改善箇所説明図

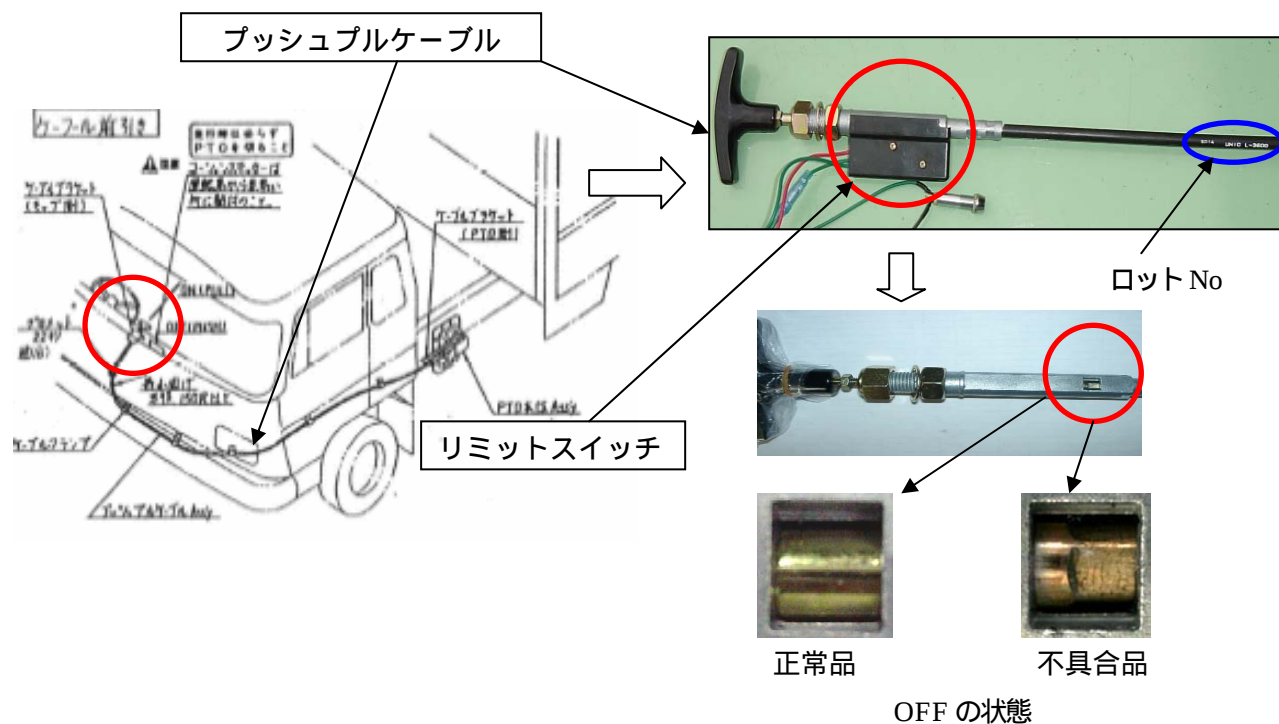
車載簡易型クレーンにおいて、クレーン作業状態と走行状態を確実に判断するための安全装置であるリミットスイッチの位置検出を行うプッシュプルケーブルのかしめ位置が不適切なため、電源をOFF状態にしても、その状態の検出が出来ないものがある。そのため、当該ケーブルをOFFにして走行している際に、突然リミットスイッチが入り、原動機の動力をクレーン作動状態に切り替えてしまうため、原動機の動力がタイヤに伝達されず、走行不能になるおそれがある。

全車両、当該ケーブルを点検し、かしめ部が不良のものは対策品に交換する。

は、交換部品を示す。

識別：ロットNoで識別する（ロットNo 5C09、5C15、5C31、5D14 以外）。
